新竹縣政府工程查核代表照片表

工程名稱：110 年度橫山鄉 3、5、6 月等 6 件農路災害復建工程

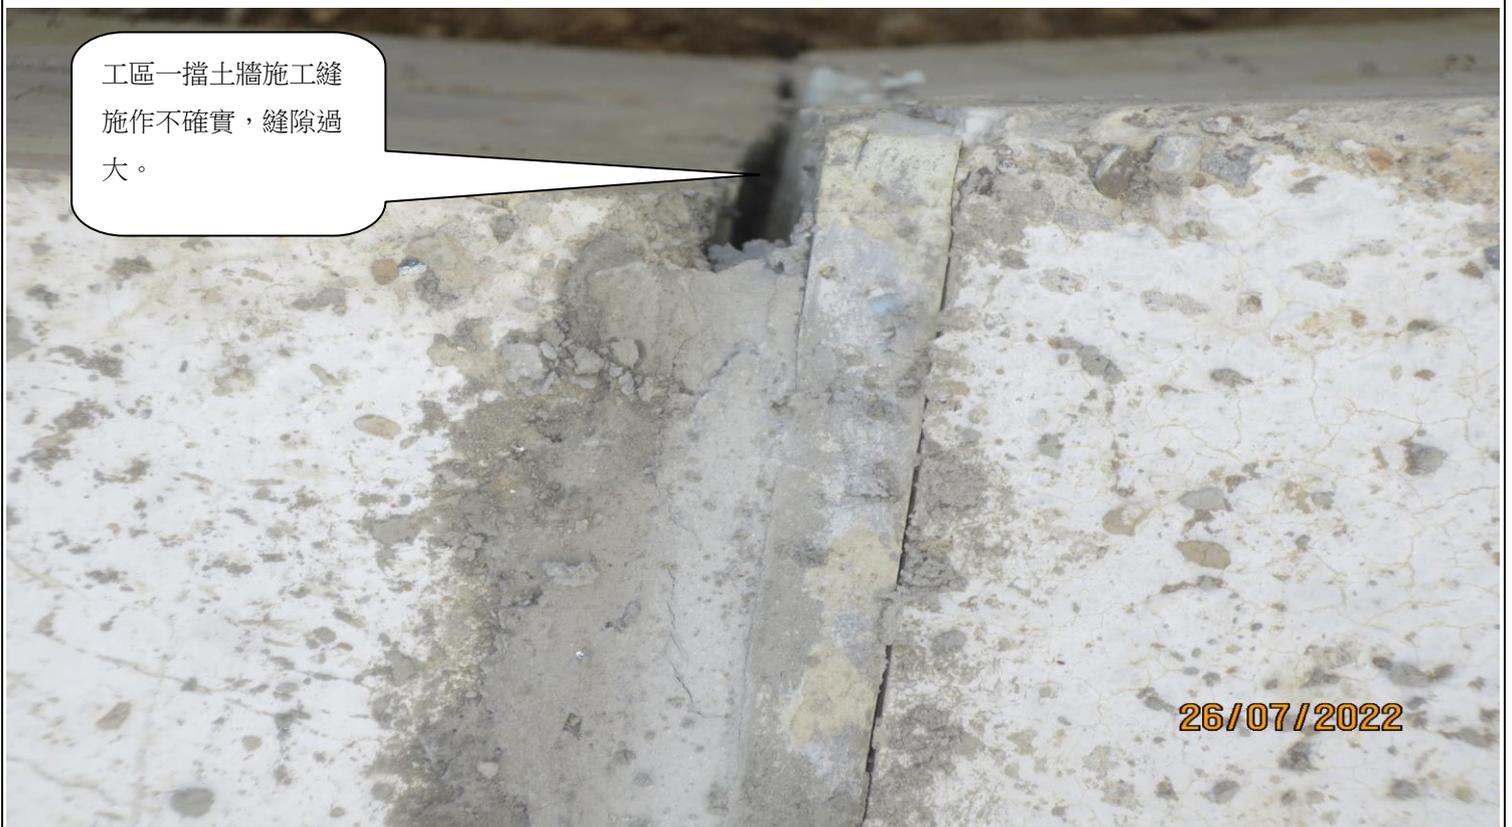
工區一擋土牆混凝土表面殘留木板。

工區一擋土牆混凝土表面殘留木板。

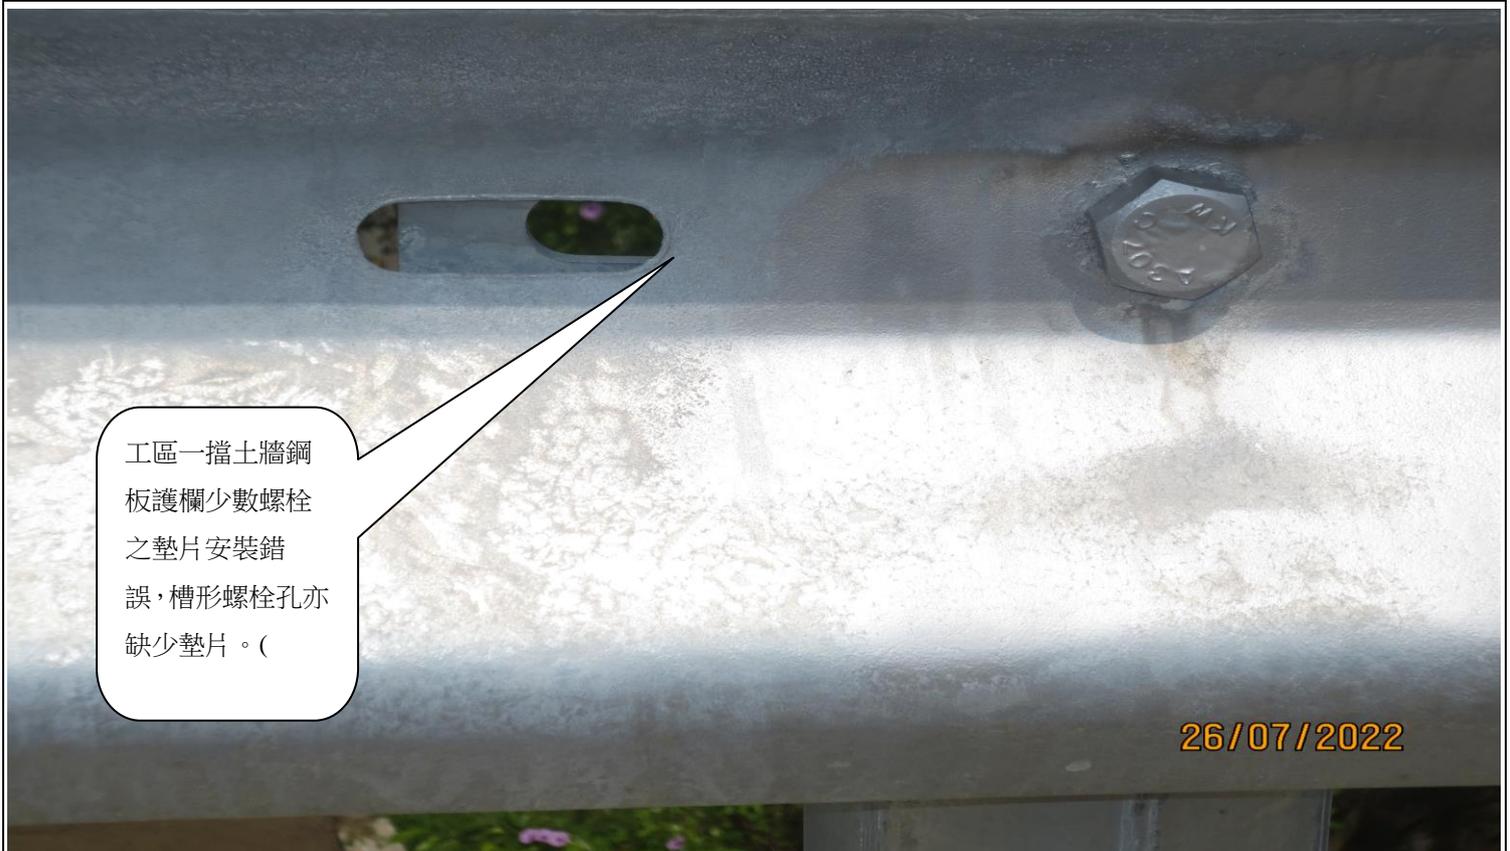
工區一擋土牆少數洩水孔之坡度施作有誤。

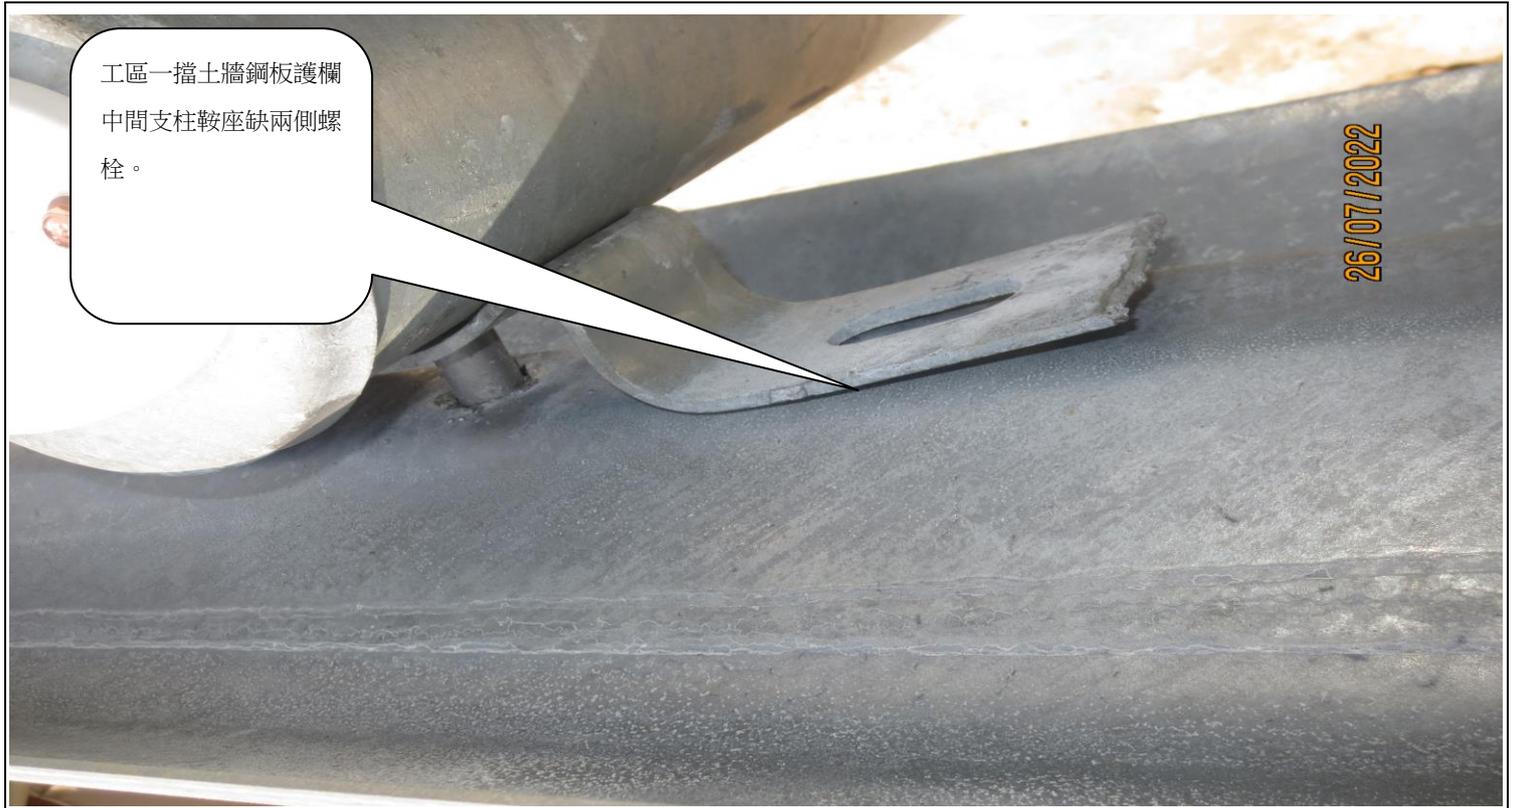
工區一擋土牆鋼板護欄中間支柱鞍座缺兩側螺栓。

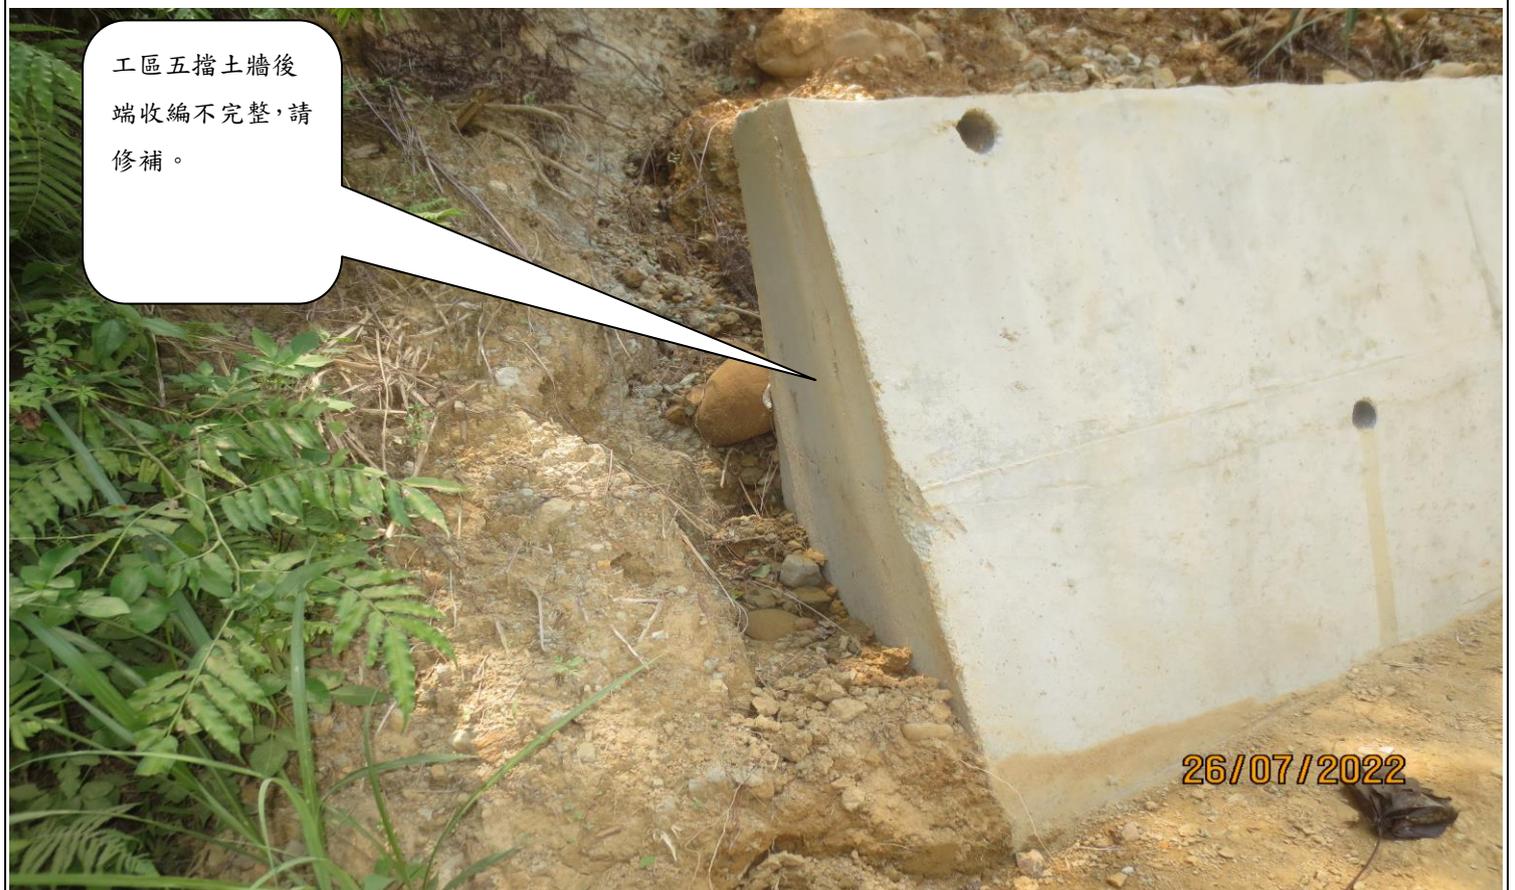
工區五擋土牆後端收編不完整，請修補。
